REV HISTORY

△	Revision	00	Item	EPT-42Q0AN(H1)
△	Drawn	JH KIM	Title	TOP
△	Design	JH KIM	Dwg	
△	Check	...	Sheet	1 of 1
△	최초작성	Approve JS PARK	Date	05.10.04
INDUSTRIAL ELECTRONICS

④	.	Revision	00	Item	EPT-42Q0AN(H1)	
④	.	Drawn	JH KIM	Title	RGB & DTV INPUT	
④	.	Design	JH KIM	Dwg		
④	.	Check		No. Sheet	1 of 12	Date 05.10.04
④	.	Approve	JS PARK	DAE ELECTRONICS INDUSTRY CO., LTD

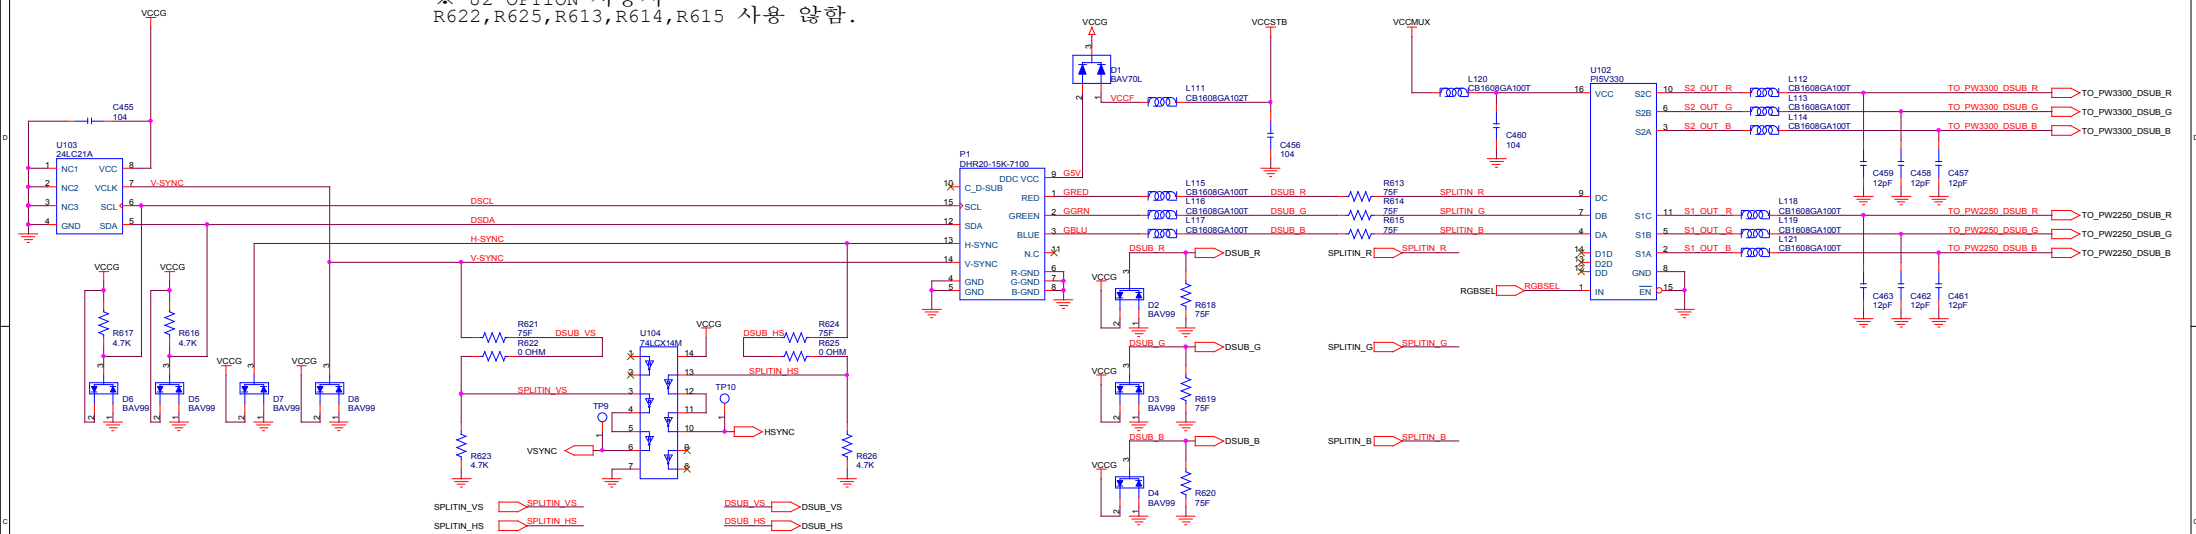
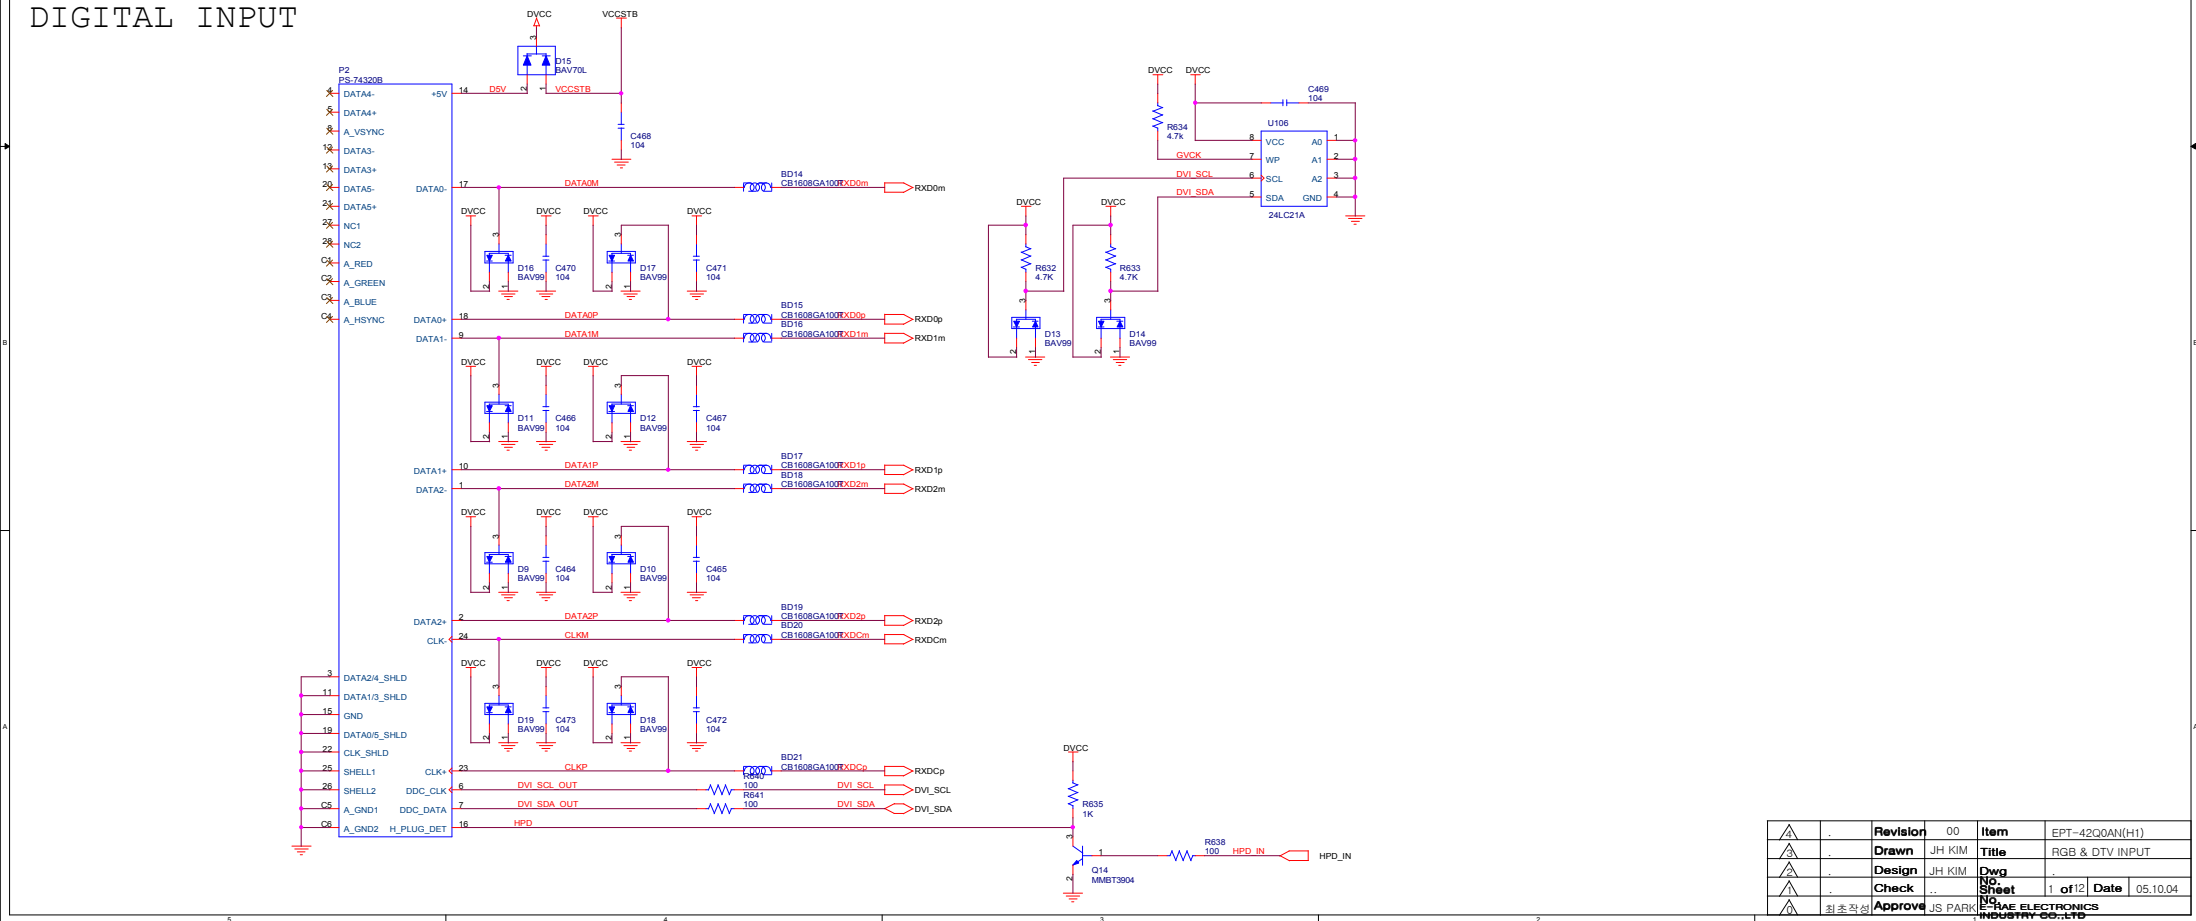
- ※ PAGE1 DVI 출력 부품 변경 및 삭제.(R637,R642,R630,R636,R627,R629,R645,R643 저항을 비드로 교체 R639,R628,R631,R644 삭제)
- ※ PAGE2 J2 PIN19 연결 변경(R102와 연력 LINE 삭제),J3 PIN8 MUTE 연결(EXT_MUTE 와 연결 시킴 AUDIO OUT 제어용)
- ※ PAGE3 P3 12V 전원 LINE 변경,
- ※ PAGE4 U13 PIN T2,T4 GND와 연결, R70 용량값 변경 (560 --> 499)
- ※ PAGE5 U17 PIN T2,T4,G2,G3,E2,E3,F1,F2,F3,G1 GND 와 연결
- ※ PAGE7 46INCH 용 LCD POWER CONNECTOR 추가.
- ※ PAGE8 MUTE 연결 변경,Q40 PIN 1,3 V33 과연결 Q40 4,6 LINE 연결 변경(ART WORK MISS).R902 삭제
- ※ PAGE10 R921,R922,C751 추가,U120,Y6 TYPE 변경
- ※ PAGE12 R813,FB5 부품추가(PDP OPTION),C625,C637,C513 부품 변경 (원가 절감),R815,R817 용량값 변경(PDP OPTION),J14 PIN 11,12 연결 변경

△	Revision	00	Item	EPT-42Q0AN(H1)
△	Drawn	JH KIM	Title	AV INPUT
△	Design	JH KIM	Dwg	
△	Check	...	Sheet	2 of 2
△	최초작성	Approve JS PARK	Date	05.10.04
INDUSTRY CO., LTD.

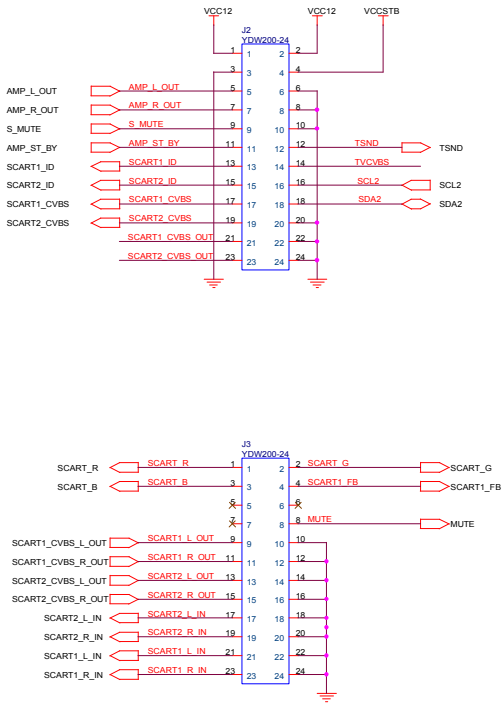
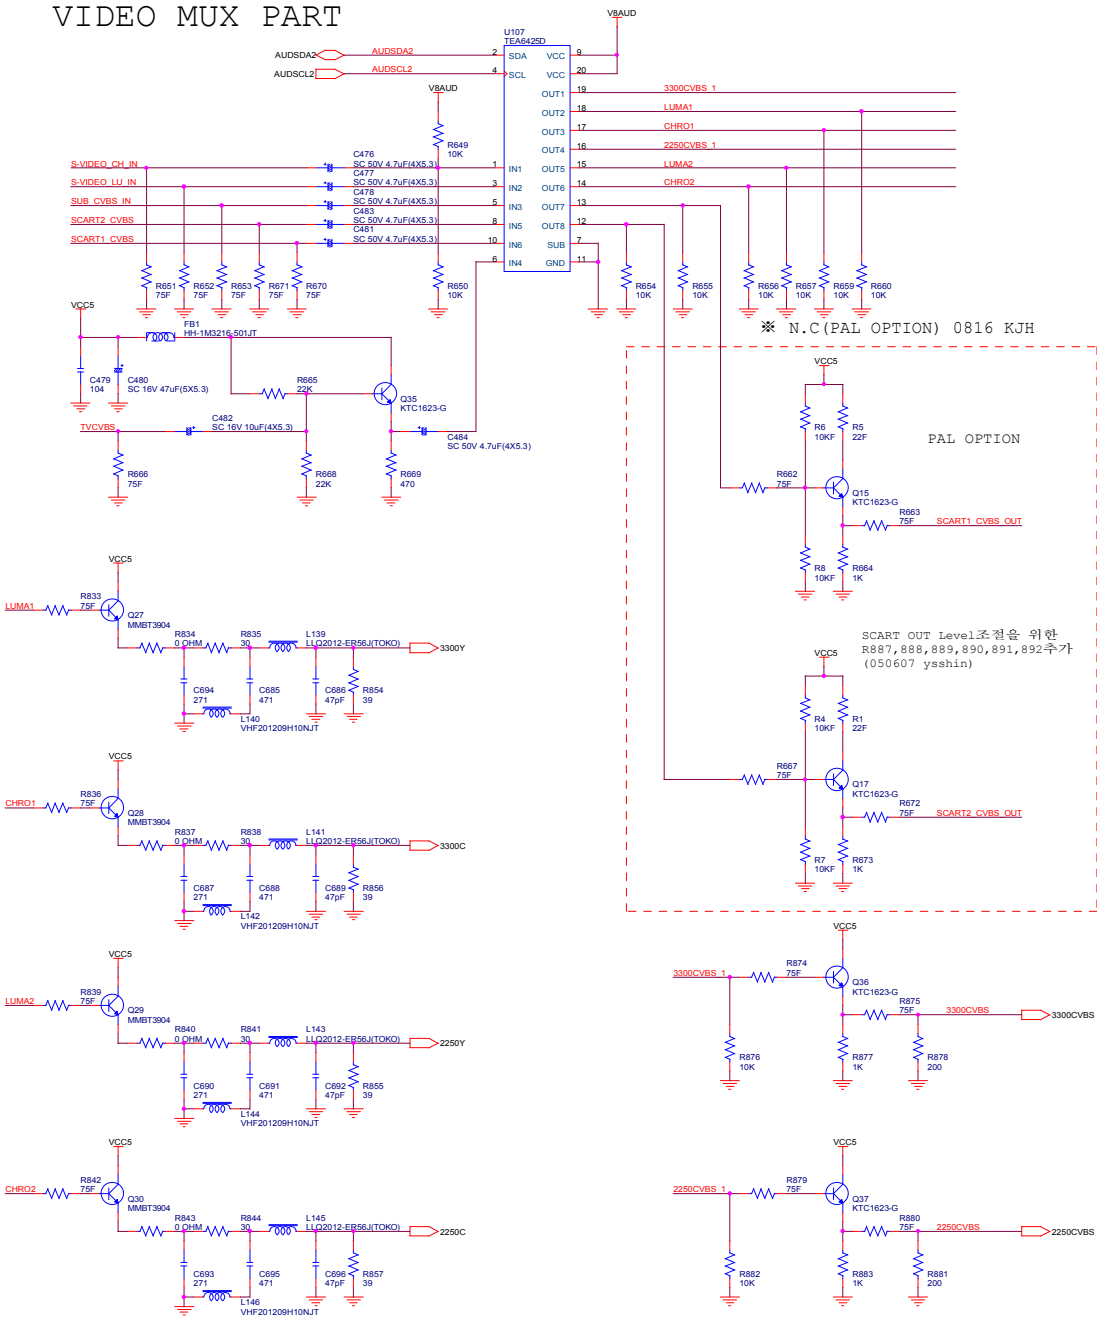
- ※ PAGE1 U102 전원 3.3V 에서 5V 로 변경
- ※ PAGE2 U107 통신 LINE 변경(분리),PAL OPTION 변경, VIDEO 출력 LINE BUFFER 추가,J1 PIN 수량 변경(42-->20)
- ※ PAGE3 U108,U109,U138 전원 3.3V 에서 5V 로 변경
- ※ PAGE4 NOISE 제거용 RA 4 POINT추가(RP133,RP134,RP135,RP136)
- ※ PAGE5 U101삭제,관련된 부품 삭제,L108 전원 입력 부분 변경
- ※ PAGE8 통신 LINE 변경, ESD 보호용 VARISTOR 추가,
- ※ PAGE9 D44,D45 DIODE 변경 (1A --> 2A)
- ※ PAGE10 R896 시정수 변경 (초기 ON 문제)
- ※ PAGE12 POWER SAVING CONNECTOR 추가,MUX POWER 변경(3.3V --> 5V), CAP TYPE 변경 (POINT 회로도 참조),L137 N.C 처리

4	.	Revision	00	Item	EPT-42Q0AN(H1)		
3	.	Drawn	JH KIM	Title	DATA OUT & LVDS		
2	.	Design	JH KIM	Dwg No			
1	.	Check		Sheet	7 of 12	Date	05.10.04
0	최종작성	Approve	JS PARK	NO			
		HAF ELECTRONICS					
		INTEGRITY CO., LTD

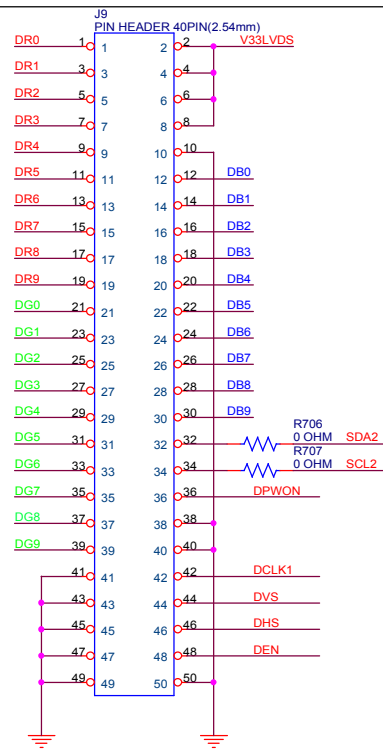
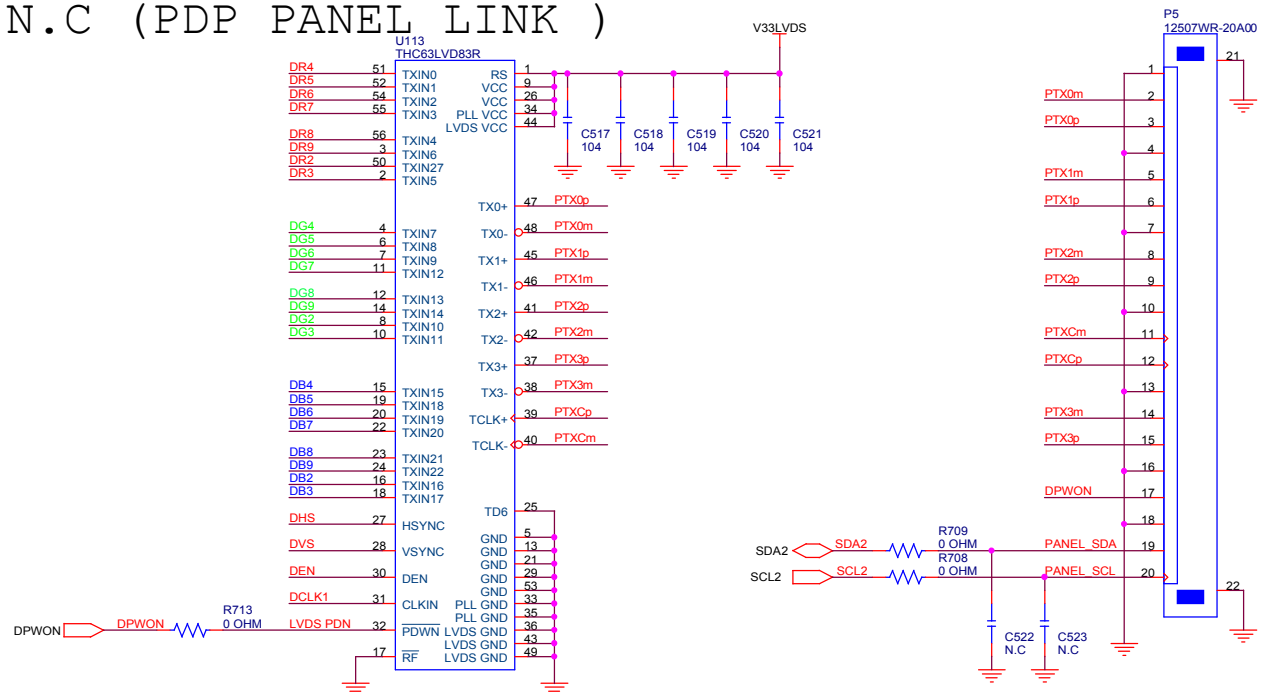
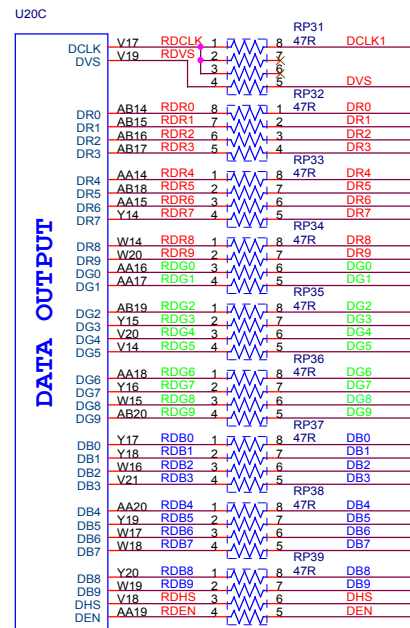
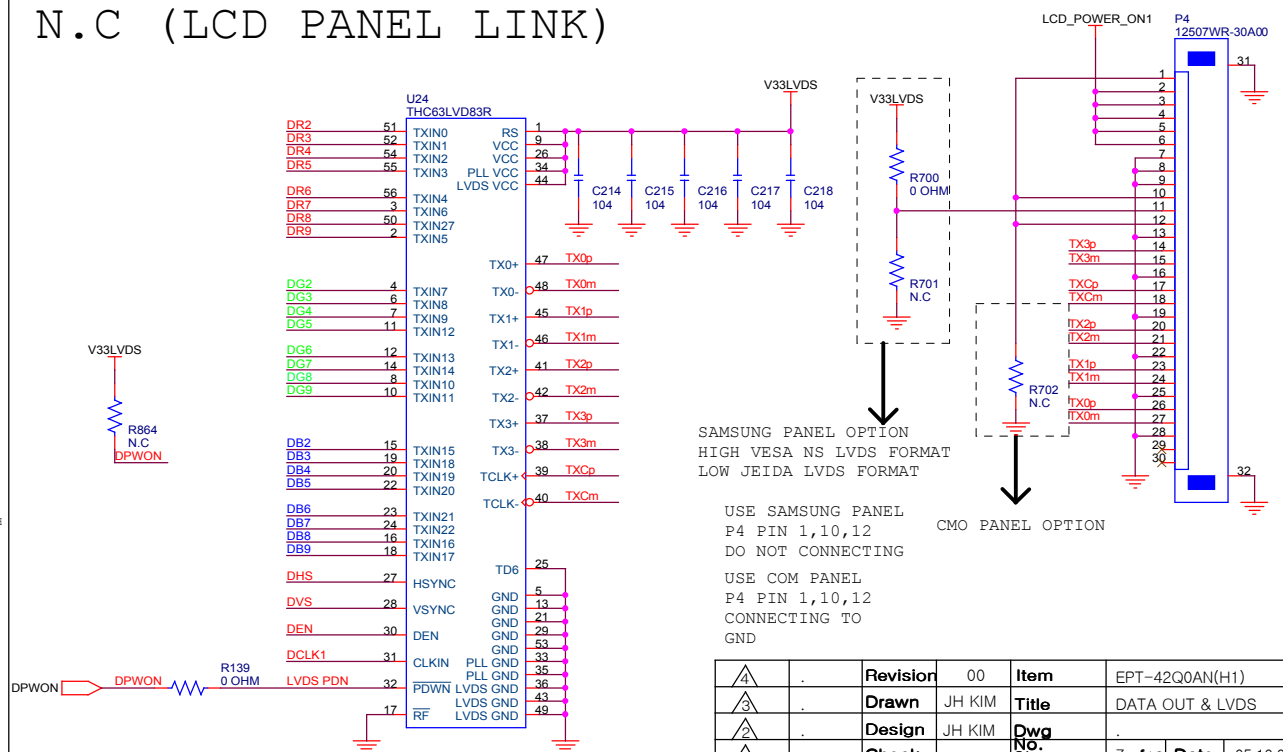
- ※ PAGE2 R4 추가 회로도 누락, J3 PIN1,2,3, PIN NAME 변경
- ※ PAGE3 C699,C700,C701,C702,C703,C704 추가
- ※ PAGE4 D51,D52 삭제후 D51 PATTERN SHORT
- ※ PAGE5 D54,D55 삭제후 D54 PATTERN SHORT
- ※ PAGE7 R864 LVDS쪽 PATTERN 변경 J9 PIN2,4,6,8 LINE 변경
- ※ PAGE8 R162 출력 LINE 변경,R865,R866,R867,R868,R869,R870 추가
- ※ PAGE9 D41,D44 삭제 후 PATTERN SHORT D42,D45 부품 변경. (1SR154-400 --> ES2DA)
- ※ PAGE10 R826,R827 시정수 변경,LCD POWER 부분 회로 변경

- ※ PAGE3 P3 PIN17,19 SWAP(RX,TX LINE)
- ※ PAGE4 NOISE 제거용 CAP 8 POINT추가
- ※ PAGE5 NOISE 제거용 CAP 8 POINT추가
- ※ PAGE7 TEST용 PIN 삭제,10BIT용 TEST PIN LINE 추가 및 부품변경
- ※ PAGE12 FAN_CONTROL 회로변경

Revision	00	Item	EPT-42Q0AN(H1)
Drawn	JH KIM	Title	PW318B MISC
Design	JH KIM	Dwg No	100
Check	...	Sheet	8 of 12
Approve	JS PARK	Date	05.10.04

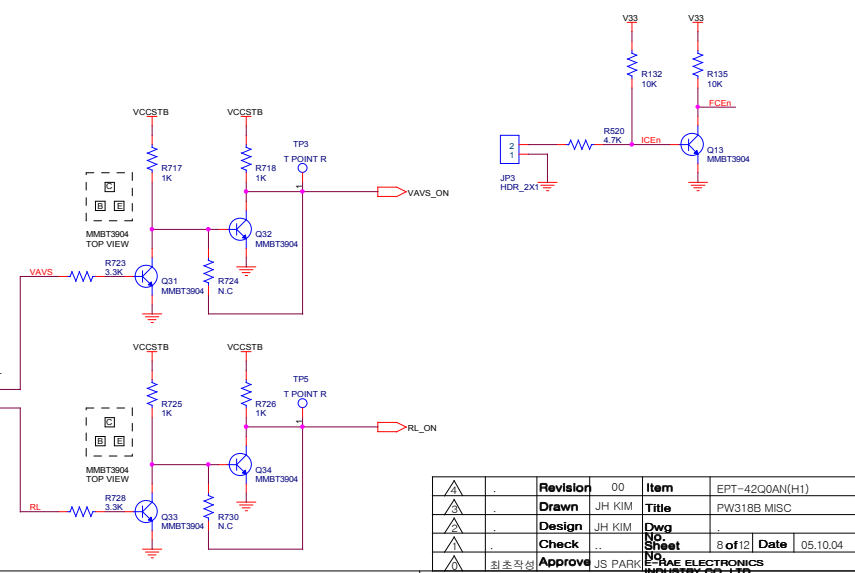
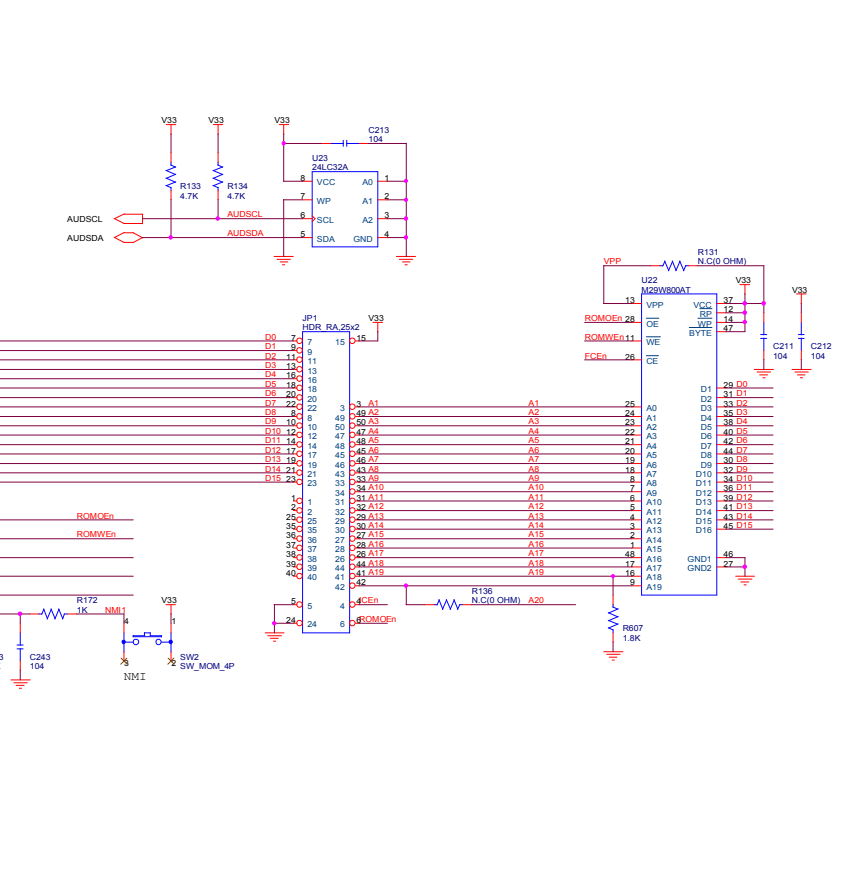
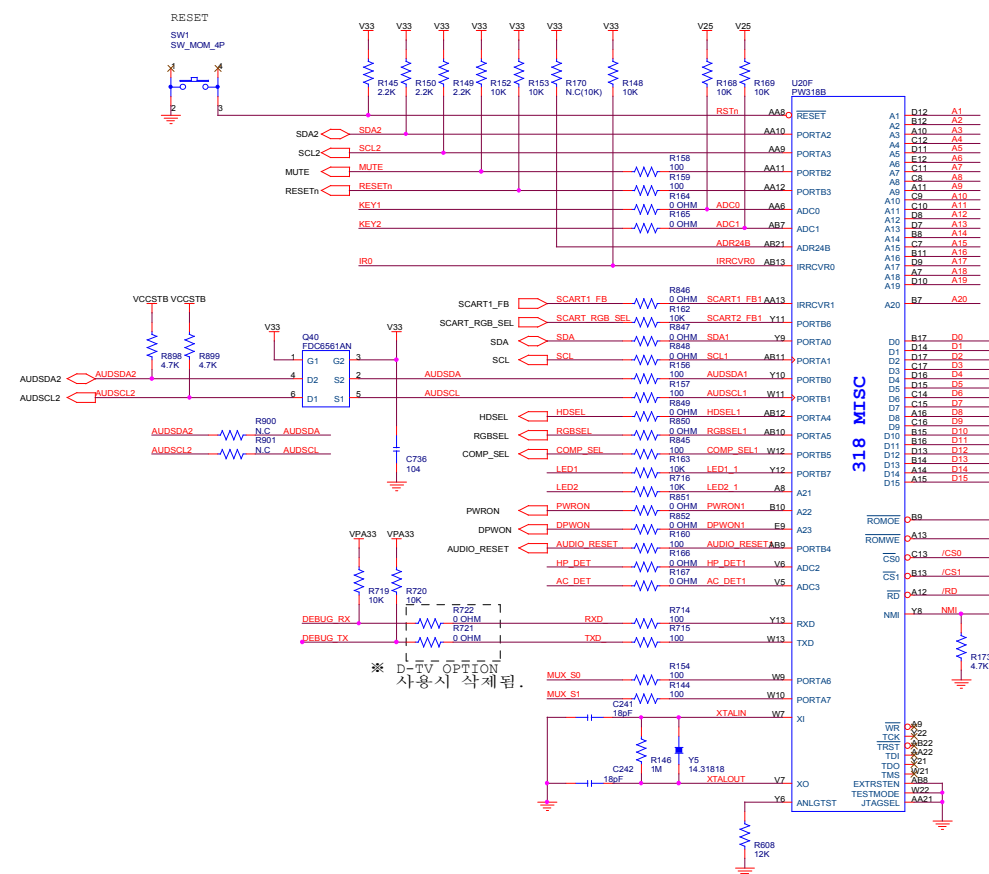
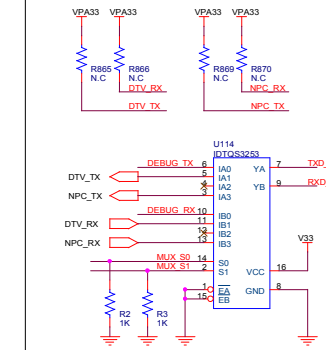
- ※ PAGE3 R923,R924 추가(방전용 저항)D20,D21,D22 삭제후 V9,V10,V11 추가(SURGE 보호용),C506,C507,C508 삭제후 R925,R926,R927추가
- ※ PAGE4 R609 470HM --> 0 OHM 으로 변경
- ※ PAGE8 U118 PIN20 GND 와열결
- ※ PAGE12 L138 N.C L137 BEAD 사용
